整備ゾーニング（案）について

（1）コンセプト検討部会提示案

（2）コンセプト検討部会における主な意見（ゾーニングかかわる主な意見を抜粋）と対応方針

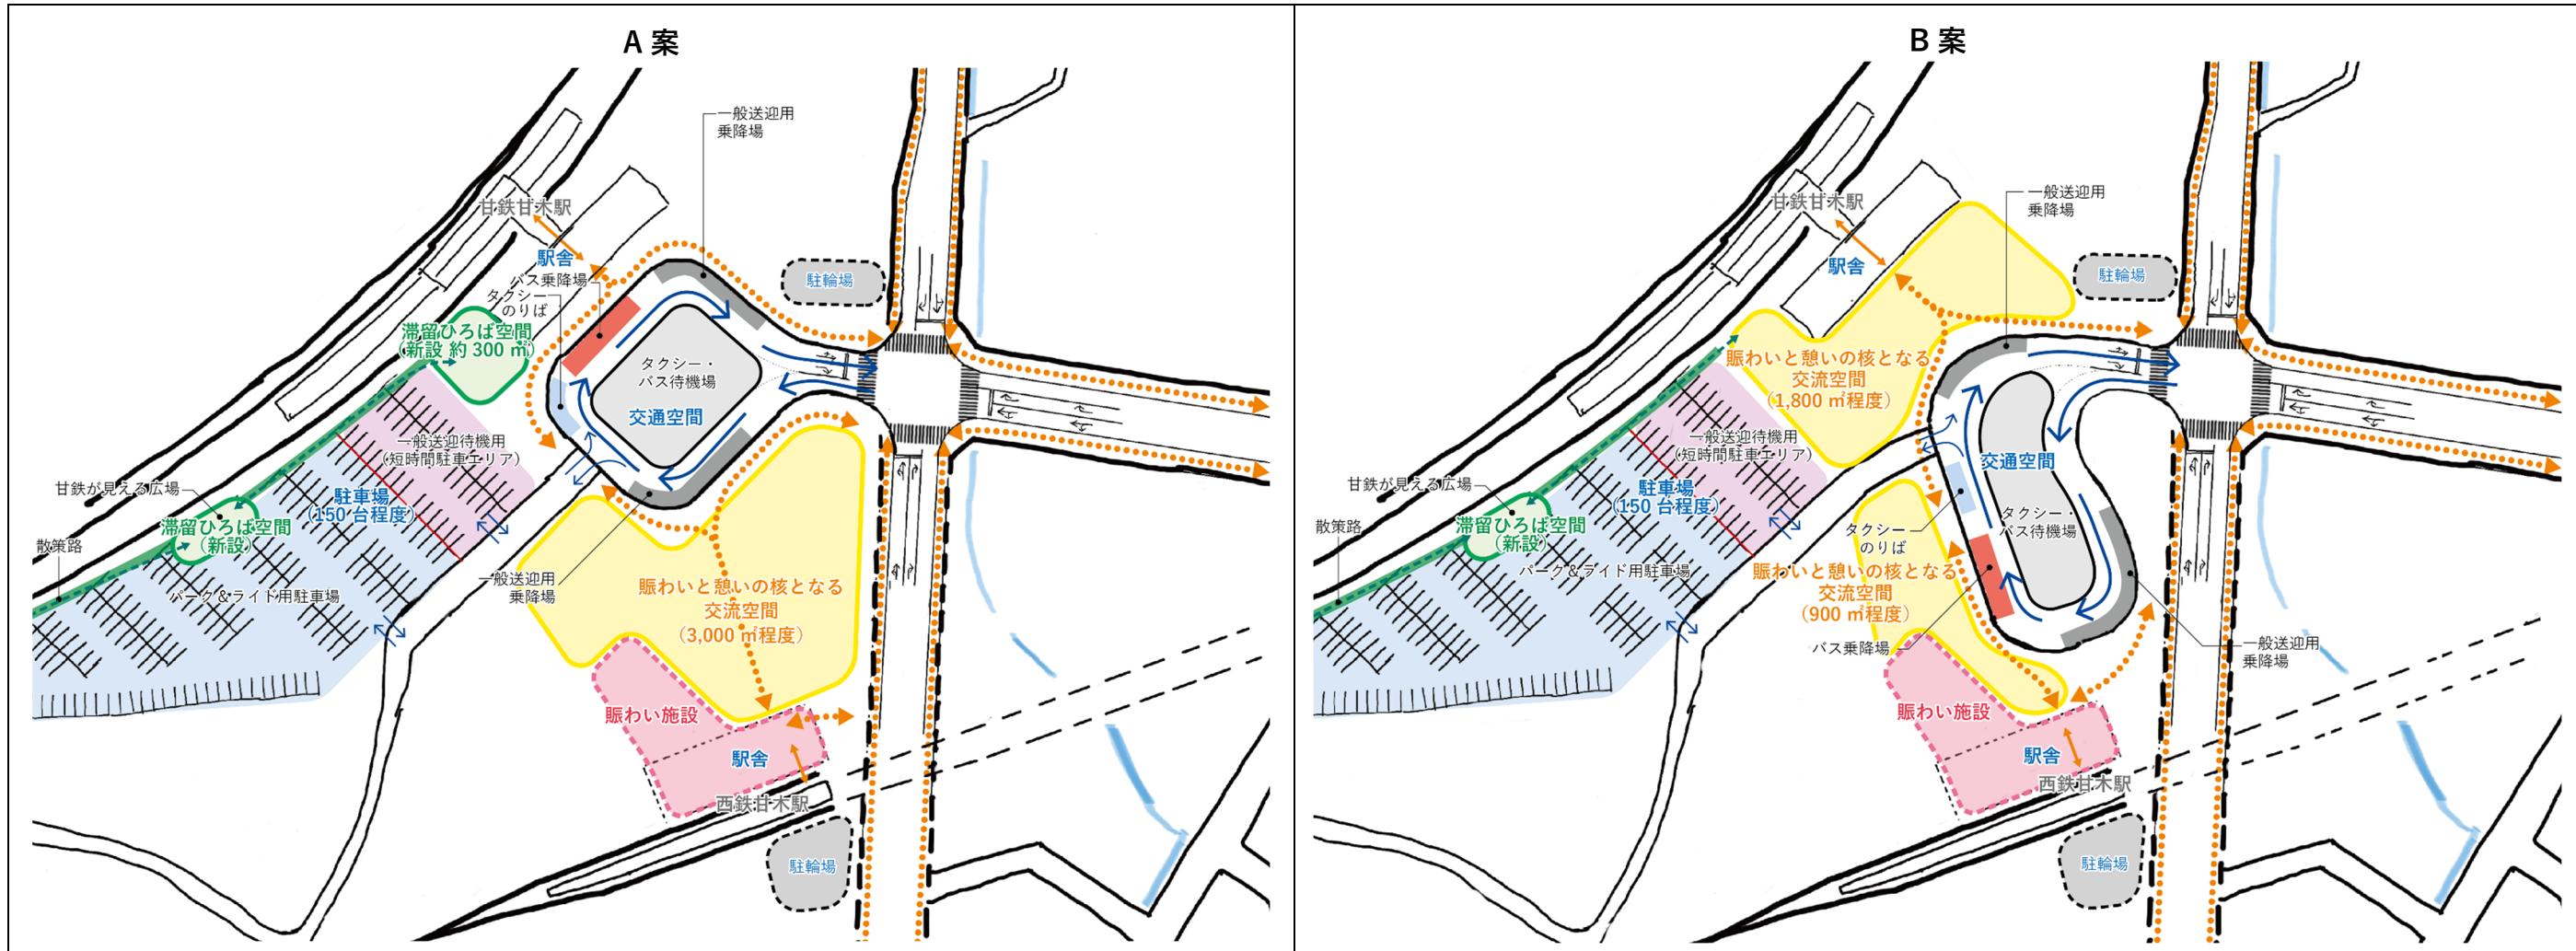
- 送迎用乗降場がある。駐車と送迎が明確 → 西鉄、甘鉄それぞれに近い場所に一般車送迎用のスペースを確保する方針で引き続き検討する。
- タクシー、バスが双方の駅から利用できる（ただし、A案は西鉄がやや遠い） → 西鉄と甘鉄で兼用し、双方が利用しやすい施設になるよう検討する。
- 利用目的別に駐車場の使い方を区分するのは良い → 計画通りに利用されるように、料金システムなども含めて引き続き検討する。
- 散策路はきれいに造ってほしい → 散策路の整備も引き続き検討する。

- 3,000 m²の空間を使いきれるか？ → 若干規模は小さくなても、賑わいをつくりやすく、使いやすい形状を意識して配置案を追加
- 西鉄側にも駐車場 → 平常時は駐車場として利用しつつ、イベント時は交流空間と一体的にイベント利用できるような空間として配置を検討
- 駅からロータリーまでの屋根（シェルター） → 連続シェルターは空間の分断要素にもなり得るので、交流空間の配置と合わせて引き続き検討

※バリアフリーの観点からも駅と公共交通の乗継動線上には連続シェルターの設置が望ましいが、シェルター整備には大きな費用がかかるため全体整備費とのバランスも考えながら引き続き検討が必要

(3) A~C案の比較

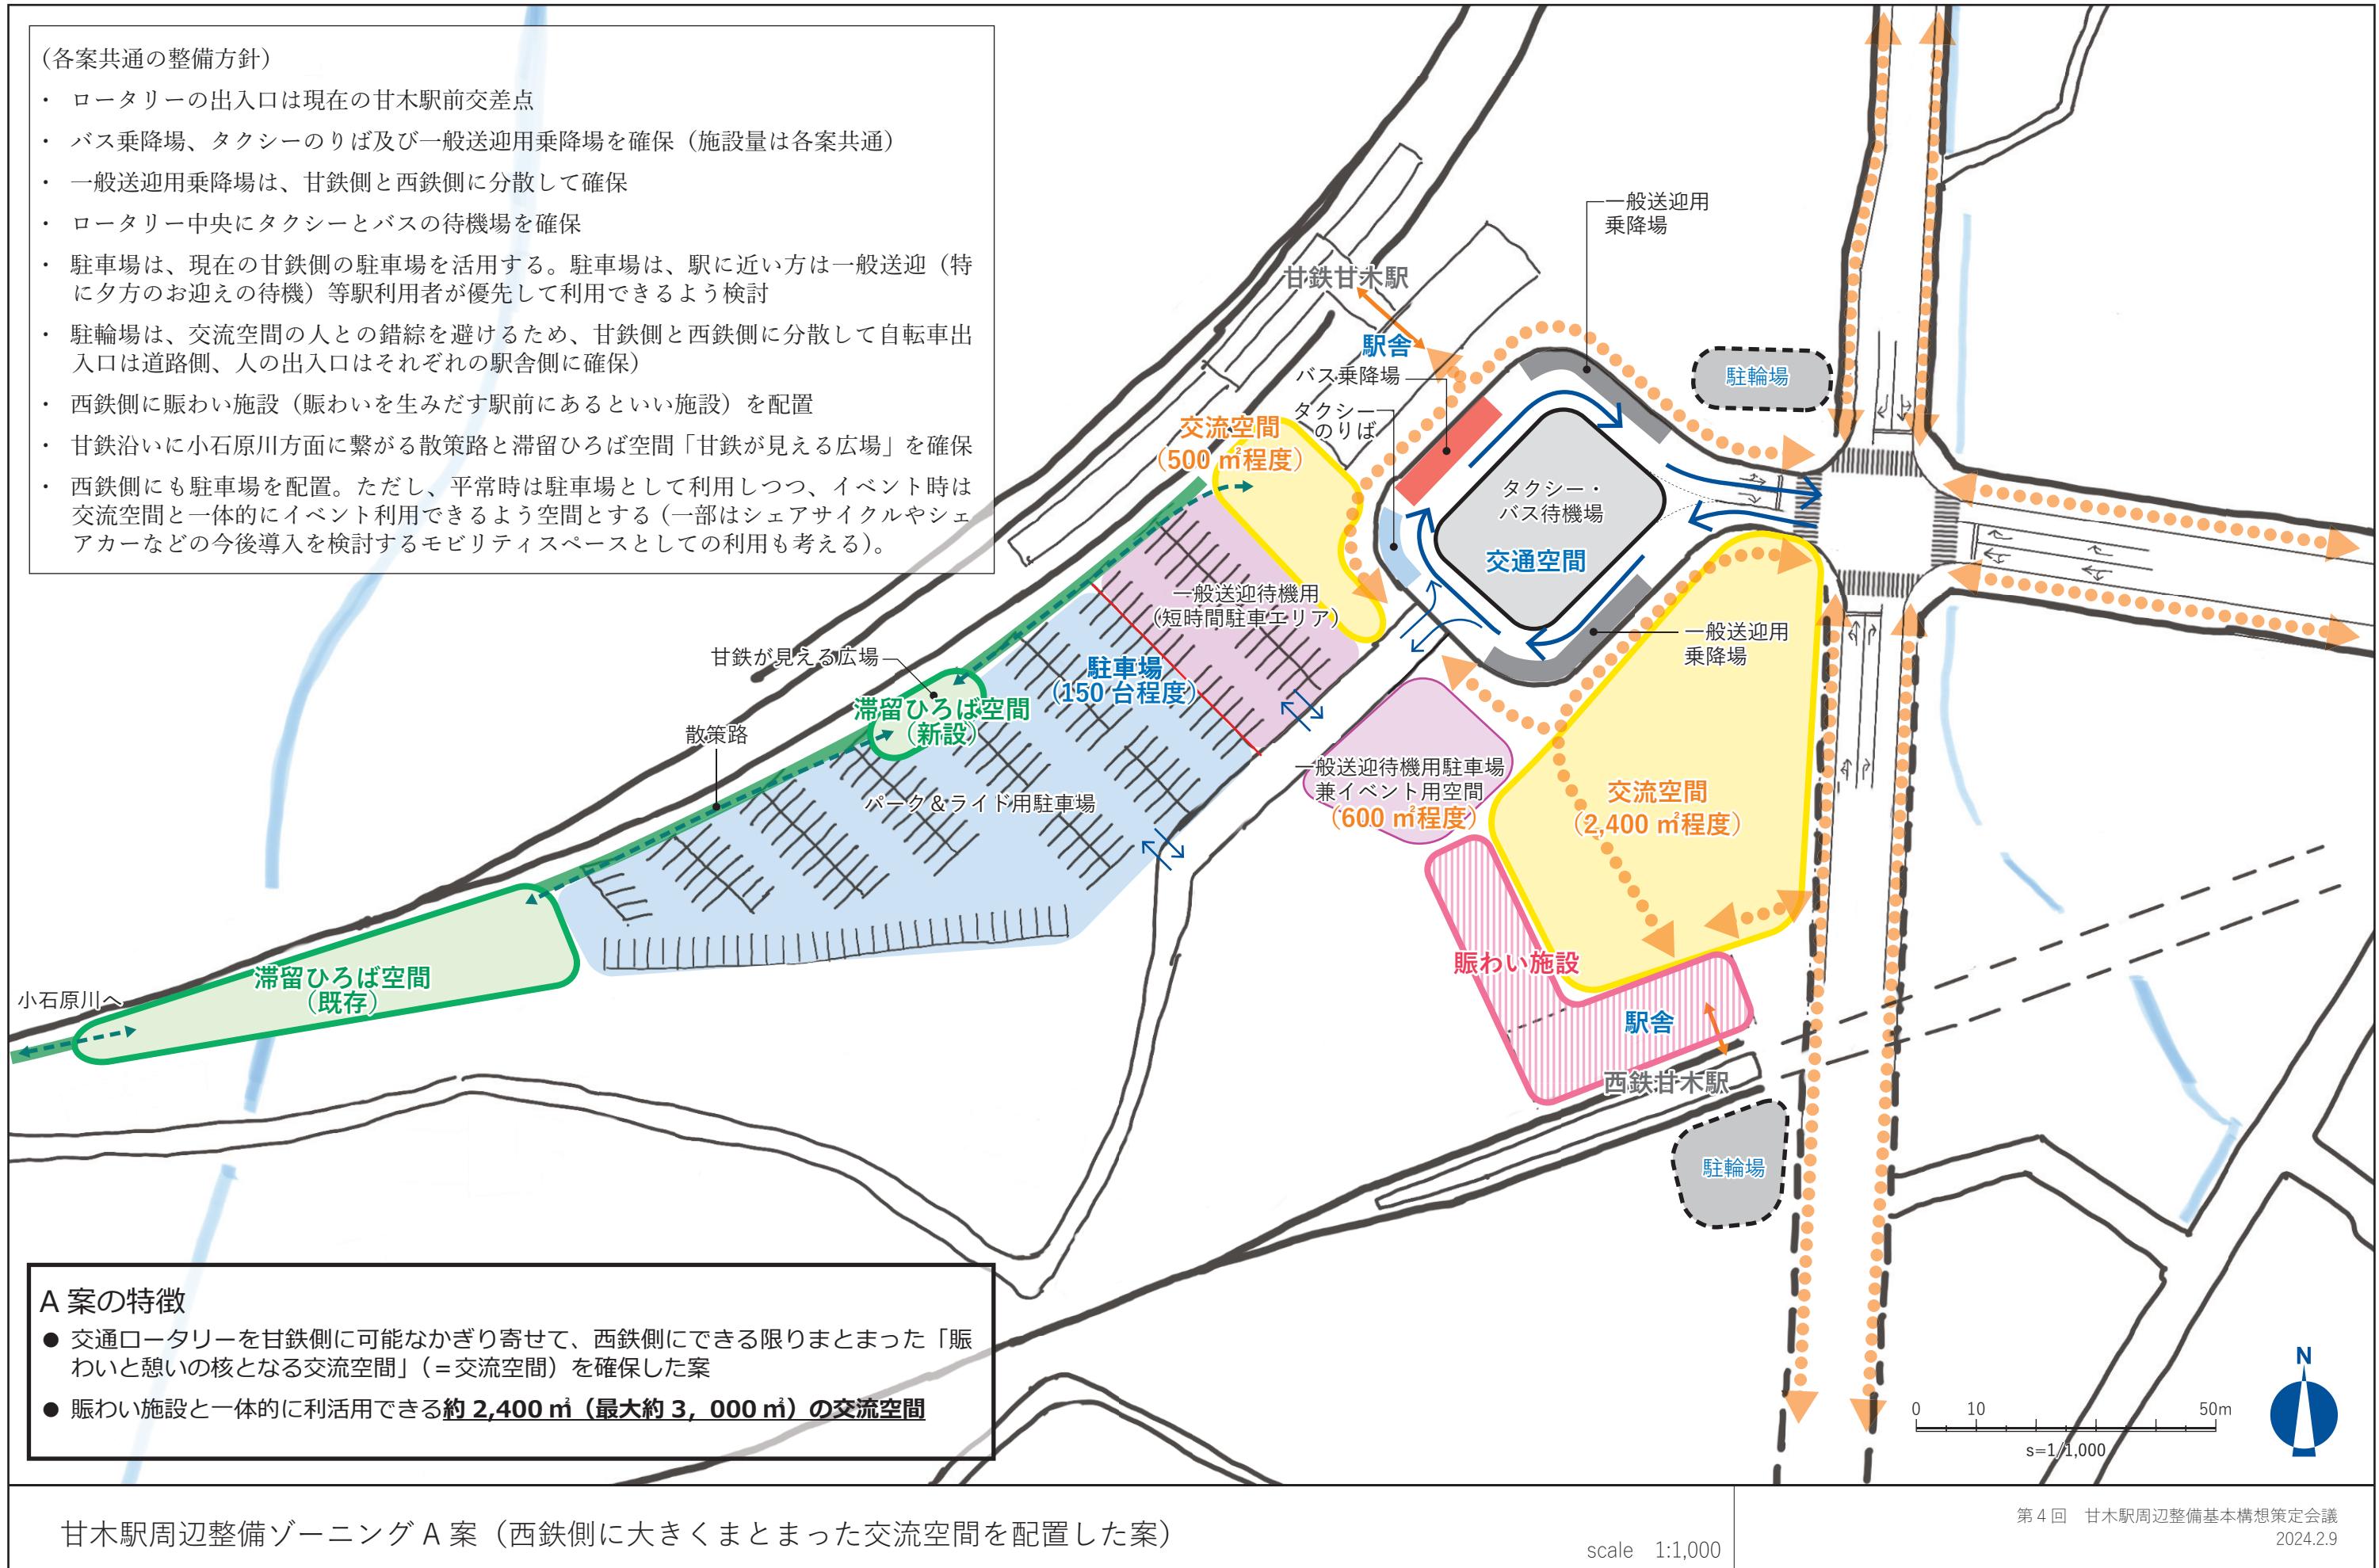
交通空間（交通結節性）	交流空間（イベント・日常使い）	まちとの繋がり
A案「西鉄側に大きくまとまった交流空間を配置」	<p>西鉄△・甘鉄○</p> <ul style="list-style-type: none"> 甘鉄との結節性は良いが、西鉄からはやや遠い 特にバス、タクシーの乗り継ぎ動線がやや遠い <p>西鉄↔バスのりば（約110m） 西鉄↔タクシーのりば（約90m）</p>	<p>西鉄側 約2,400 m²・甘鉄側 約500 m²</p> <ul style="list-style-type: none"> 3案の中でも最もまとまった大きさ（約2,400 m²・駐車場との兼用空間も含めると最大約3,000 m²）の交流空間となっており、大規模イベントの開催が可能 人の少ない日常使いは、広い空間で閑散とした雰囲気にならないようなデザインの工夫が必要 	<p>交流空間○・西鉄○・甘鉄△</p> <ul style="list-style-type: none"> 交流空間は、まちからの視認性が良い 西鉄は交流空間を介して「まち」と空間が繋がっている 甘鉄は駅舎前の交通ロータリーで空間が遮られており、歩行者動線もロータリーを迂回する動線となっている
B案「西鉄側に交通ロータリー・甘鉄側に交流空間を配置」	<p>西鉄○、甘鉄○</p> <ul style="list-style-type: none"> 西鉄との結節性は良くなるが、甘鉄からはやや遠くなる ただし、駅舎を出たほぼ正面にバス、タクシーのりばがあり視認性は良い。 <p>甘鉄↔バスのりば（約65m） 甘鉄↔タクシーのりば（約50m）</p>	<p>西鉄側 約1,000 m²、甘鉄側 約1,800 m²</p> <ul style="list-style-type: none"> 西鉄側はロータリーに空間がやや分断されており、まとまった空間が必要となるイベント空間としての活用は難しい 甘鉄側も鉄道からの乗継動線で空間が分断される可能性が高く、一つのまとまった大きな空間としての利用は難しい 	<p>交流空間△・西鉄△・甘鉄○</p> <ul style="list-style-type: none"> 交流空間は、ややまちから奥までおり交通ロータリーで一部遮られる 西鉄は交通ロータリーで空間がやや遮られる 甘鉄は駅舎からまちに繋がる歩行者動線がまっすぐ確保できている

C案「甘鉄とまちを繋ぐ空間を確保しつつ、比較的整形でまとまった交流空間を配置」	<p>西鉄○、甘鉄○</p> <ul style="list-style-type: none"> 西鉄と甘鉄の、ほぼ中間にバス、タクシーのりばを確保 ただし、バスとタクシーの間に駐車場の入出庫動線となる道路が通る <p>西鉄↔バスのりば（約60m） 西鉄↔タクシーのりば（約95m） 甘鉄↔バスのりば（約90m） 甘鉄↔タクシーのりば（約30m）</p>	<p>西鉄側 2,000 m²、甘鉄側約1,100 m²</p> <ul style="list-style-type: none"> 甘鉄側は、鉄道との乗継動線で空間が分断されるため、日常使いまたは小規模なイベント空間としての利用を想定 西鉄側はある程度の大きさのイベント空間としての活用ができる大きさで、使いやすい整形な空間を確保 	<p>西鉄○・甘鉄○</p> <ul style="list-style-type: none"> ある程度の大きさのイベント空間として活用できる交流空間がまち側に配置されているので、まちとの繋がりは良い。 また、甘鉄、西鉄ともに駅舎↔駅前交差点は、直線で移動でき視認性も良い。
